Technisches Forum Kern- kraftwerke: Eingereichte Fragen

**Stand:
21. August 2013**

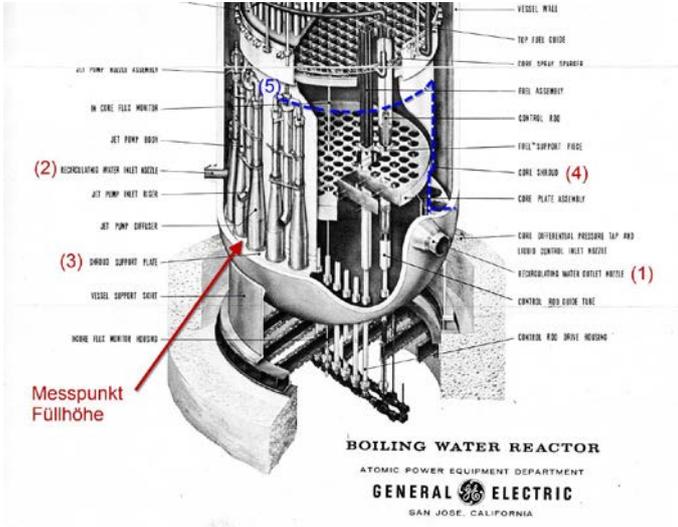
Messinstrumente falsch anzeigen.
Das General Electric BWR Messprinzip hat in Fukushima systematisch bei allen drei Blöcken versagt, offenbar weil Wasser im Messröhrchen und in der Kondensationskammer aufgrund der hohen Umgebungs-temperatur im Containment verdampfte. Die folgenden Passagen aus dem japanischen Regierungsbericht vom Juni 2011 dokumentierten die Sachlage.

- A. (KKM/KKL) Welche Füllstands-Instrumentierungen sind in Schweizer BWR Reaktoren vorhanden. Gibt es diversitäre Systeme, die nicht von der Kondensationskammer oder den besagten Messröhrchen abhängen?
B. (KKM/KKL) Gibt es Gründe, warum in vergleichbaren

<p>Szenarien dasselbe Problem in den Schweizer BWR-Anlagen nicht auftreten sollte? (KKL: ggf. relevante konstruktive Unterschiede zum Mark I Containment aufzeigen)</p> <p>C. (KKM/KKL) Ist es auszuschliessen, dass dasselbe Problem bei einem Frischdampf-Kühlmittelverlust-Störfall innerhalb des Containments passiert? Gibt es andere Störfälle mit heissem Containment?</p> <p>D. (ENSI) Welche Untersuchungen dieses Fehlers wurden nach Fukushima (international und speziell in der Schweiz) vorgenommen?</p>		
	<p>Eingangsdatum: 07.05.2013</p>	<p>Beantwortet am:</p>

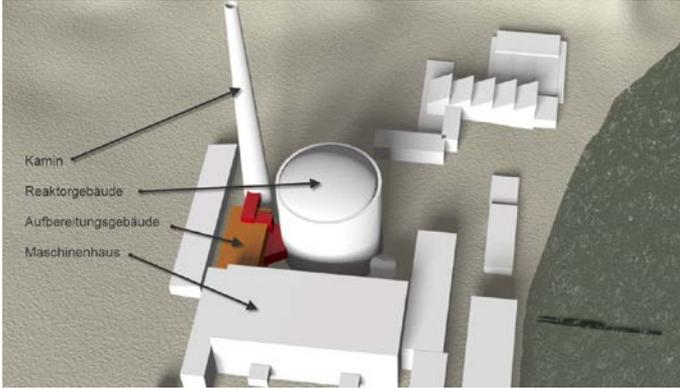
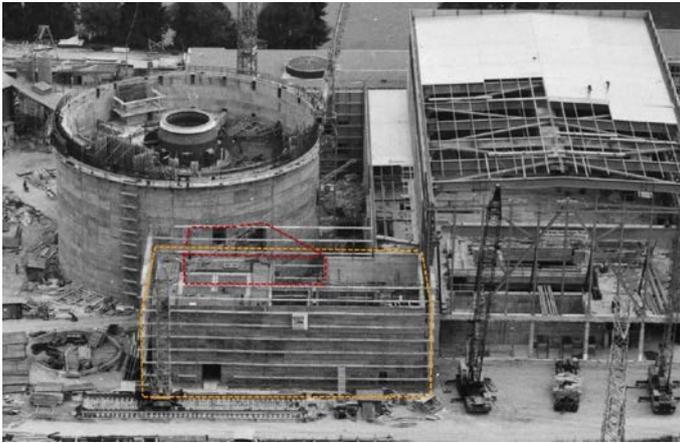
H. (KKG/KKB) Bitte erklären Sie ihre Messsysteme. Warum sollte das bei TMI beschriebene Dampf/Verdrängungs-Problem damit nicht auftreten können? Wie kann anhand einer Austritts-temperatur der Füllstand zuverlässig abgelesen werden, wenn beispielsweise nach einem Kühlmittelverlust-Störfall weder Lokalität, noch Dimension, noch Charakter eines Lecks bekannt sind?

<p>I. (ENSI) Kennt die Industrie tatsächlich bis heute keine Thermokoppler, die für schwere Störfallbedingungen im RDB qualifiziert werden können?</p> <p>J. (Regierungspräsidium Freiburg/Landratsamt Waldshut) Wir bitten darum, von deutscher Aufsichtsseite eine Stellungnahme zur Eignung deutscher Füllstandsmesssysteme in schweren Störfällen einzuholen.</p>		
	<p>Eingangsdatum: 07.05.2013</p>	<p>Beantwortet am:</p>

Figure 6 Reaktorgebäude Grundriss +8m, Fig: 12.1.3.b, KKM Sicherheitsbericht 1989

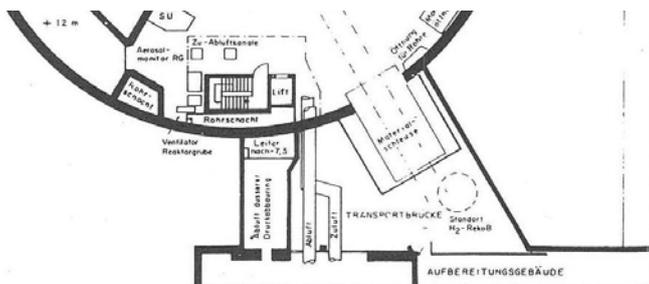
Wie auch das ENSI (damals HSK) in der Stellungnahme zur PSÜ 2002 feststellt (siehe Figure 5) ist das Aufbereitungsgebäude wegen des Abluft- bzw. Notabluftsystems von sicherheitstechnischer Bedeutung. Über die sogenannte Transportbrücke zwischen Reaktorgebäude und Aufbereitungsgebäude führen die Zu- und Abluftkanäle. Auf der Brücke ist auch der Wasserstoffrekombinator zum Abbau des Wasserstoffs im Primärcontainment untergebracht.

K. (KKM) Wie kann eine Schädigung der Reaktorgebäudehülle (Sekundärcontainment), bei Kollabieren/Kippen des Aufbereitungsgebäudes bzw. der Transportbrücke deterministisch¹⁵ ausgeschlossen werden?

L. (KKM) Mit welchen Schäden im Innern des Reaktorgebäudes muss deterministisch gerechnet werden, wenn Leitungen aller Art abgerissen werden? Sind Leckagen (Gas, Wasser, Steuerluft, SGT¹⁶) unbedenklich? Sind alle Leitungen automatisch oder ferngesteuert isolierbar?

Figure 7 Gefilterte Druckentlastung KKM; Quelle: Pressure release of containments during severe accidents in Switzerland, H. Rust et al. / Nuclear Engineering and Design 157 (1995) 337-352, p. 350, Figure 11

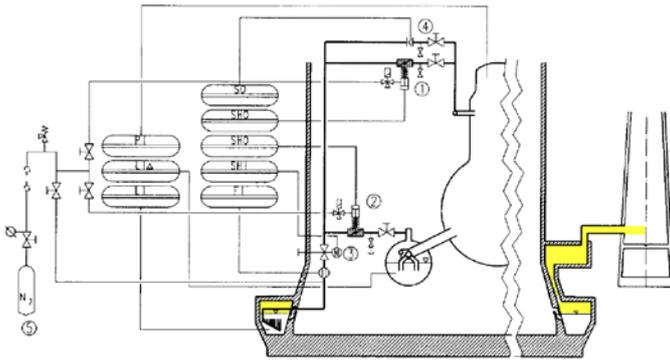
Auch die Abluft des sogenannten äusseren Druckabbaurings (äusserer Torus) führt in einem betonierten Schacht an der Aussenwand des Reaktorgebäudes von unten in die Transportbrücke hinein und via Aufbereitungsgebäude über die zweite Brücke zum Abluftkamin:

M. (KKM) Wie kann eine Beeinträchtigung der Tragfähigkeit des Abluftkamins bei Kollabieren des Aufbereitungsgebäudes bzw. der Brücke zum Kamin deterministisch ausgeschlossen werden?

Figure 9 BKW: Atomkraftwerk Mühleberg, Arbeitsstand Bericht Nummer 5, Berichtsperiode 1. Oktober 1967 bis 31. Dezember 1967

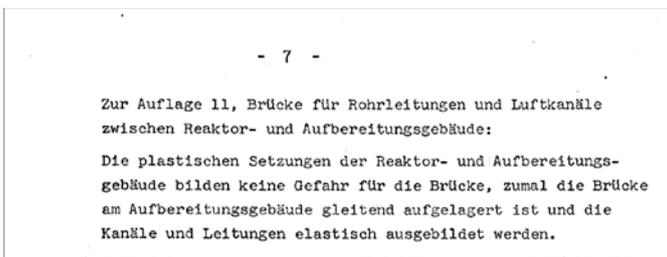
Auf der Seite des Aufbereitungsgebäudes ist die Transportbrücke gleitend aufgelagert, um Setzungen der Gebäude aufzufangen.

Figure 10 BKW: Atomkraftwerk Mühleberg, Arbeitsstand Bericht Nummer 3, Berichtsperiode 1. April 1967 bis 30. Juni 1967

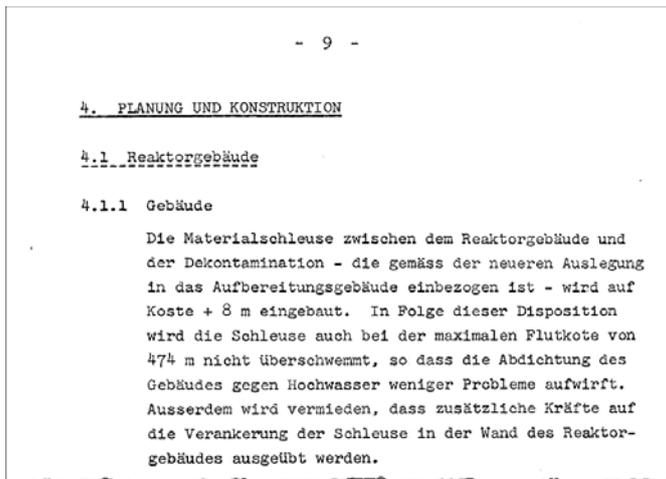
An der Wand des Reaktorgebäudes scheint die Transportbrücke (unten „Materialschleuse“ genannt) hingegen kraftübertragend verankert zu sein, so dass man Auf-

triebskräfte bei Überflutung vermeiden wollte:

Figure 12 Report of Japanese Government to the IAEA Ministerial Conference on Nuclear Safety - The Accident at TEPCO's Fukushima Nuclear Power Stations, Attachment IV-1, Figure 3.3.1.3, p. 51

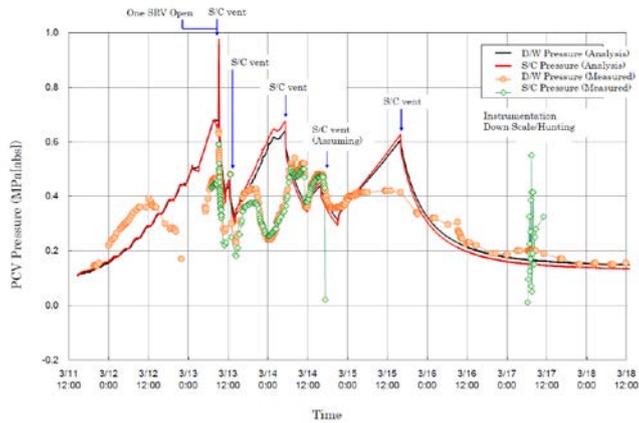
Diese Filterung hat jedoch *bezüglich der Sicherheitsfunktion* des Druckabbaus, der Wasserstoffabfuhr und damit bezüglich der dramatischen Eskalation des Unfalls in Fukushima keinen inhärenten Vorteil. Im Gegenteil muss mit zusätzlichen Leitungsumwegen und potentiellen Fehlerquellen bei der Filterstufe gerechnet werden. Bei sonst gleichwertiger Auslegung kann nicht ausgeschlossen werden, dass das gefilterte System bezüglich Zuverlässigkeit dem System mit Direktabgabe unterlegen ist. In Fukushima scheint trotz vorhandener und mehrfach betätigter ungefilterter Containment- Druckentlastung Wasserstoff aus dem Containment entwichen und explodiert zu sein.

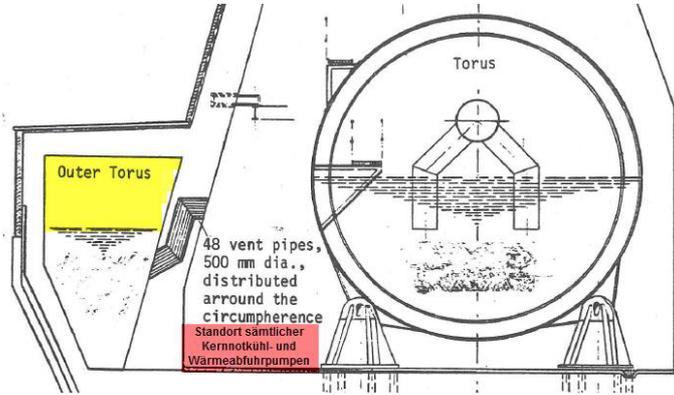
Die Frage ist deshalb mit dem Vorhandensein der Containment-Druckentlastung nicht erledigt. Vielmehr muss geprüft werden, ob die Containment-Druckentlastung

<p>und die Abgabe von Wasserstoff in postulierten Störfällen zuverlässig funktionieren. Das ENSI hat denn auch eine Schwerpunktinspektion der Containment-Druckentlastungen durchgeführt und festgestellt: „<i>Schwerpunktinspektion zeigt: Gefilterte Druckentlastung ist in Schweizer KKW gewährleistet</i>“²¹.</p> <p>Nach dem Prinzip der „gestaffelten Sicherheitsvorsorge“ wurde dabei gefordert, dass ein Containment-Druckentlastungs-System immer mindestens so erdbebenfest sein soll, wie das Containment selber²²: <i>Um einen wirksamen Schutz des Containments auch bei schweren erdbebenbedingten Unfällen zu gewährleisten, sollte die Containmentdruckentlastung im Sinne der gestaffelten Sicherheitsvorsorge eine Erdbebenfestigkeit aufweisen, die in etwa der Erdbebenfestigkeit der Containmentisolation bzw. der Containmentintegrität entspricht.</i></p> <p>Entsprechende Verfügungen wurden erlassen: <i>Die Stresstest-Untersuchungen haben gezeigt, dass die Venting-Systeme in den Kernkraftwerken Gösgen und Leibstadt eine geringere Erdbebenfestigkeit aufweisen als die zugehörigen Containments. Das ENSI hat deshalb die beiden Werke am 10. Januar 2012 mit Verfügungen verpflichtet, die Erdbebenfestigkeit des Venting-Systems zu überprüfen und die Ergebnisse der Überprüfung dem ENSI bis zum 30. September 2012 einzureichen. Bis 31. Dezember 2012 sind Massnahmen zur Verbesserungen der Erdbebenfestigkeit des Druckentlastungsystems vorzuschlagen.</i></p> <p>Wie dargestellt (siehe Abschnitt 3.2) führt der Abgabepfad der Containment-Druckentlastung beim KKM über das Aufbereitungsgebäude, welches bereits für das Auslegungserdbeben nicht qualifiziert ist. Damit kann das obenstehende Kriterium kaum erfüllt sein.</p> <p>Fragen / Antwortencheckliste</p> <p>N. (ENSI) Wie kann die Funktion der Containment-Druckentlastung als „gewährleistet“ deklariert werden, wenn der Abgabepfad über Gebäudebrücken und Gebäude führt, die bereits bei einem Erdbeben kleiner als das SSE als kollabiert betrachtet werden müssen?</p> <p>O. (ENSI) Warum wurde das KKM mit Verfügung vom 10. Januar 2012 nicht auch verpflichtet, die Erdbebenfestigkeit der Containment-Druckentlastung zu überprüfen und Verbesserungen vorzuschlagen?</p> <p>P. (KKM) Welche Bedeutung hat die Tatsache, dass der Wasserstoff-Rekombinator, welcher auf der Transportbrücke steht, schon bei einem Erdbeben kleiner als das SSE als unverfügbar gelten muss?</p> <p>¹⁸ HSK-R-40/d, März 1993, Abschnitt 1 ¹⁹ ENSI: Stand der Abklärungen zum KKW-Unfall von Fukushima (Japan) und Stand der Massnahmen und der vorzeitigen Sicherheitsüberprüfungen bei den schweizerischen Kernkraftwerken, 5.5.2011, Seite 8 <i>„Zudem wurde in allen schweizerischen Kernanlagen – neben einer Reihe von anderen Verbesserungsmaßnahmen - ein System zur gefilterten Containmentdruckentlastung nachgerüstet. Dank dieser Nachrüstung erfolgt eine allfällige Druckentlastung in der Schweiz gefiltert über den Kamin und nicht ins Innere des Reaktorgebäudes. Dadurch kann sich im Unterschied zu Fukushima kein Knallgas im</i></p>
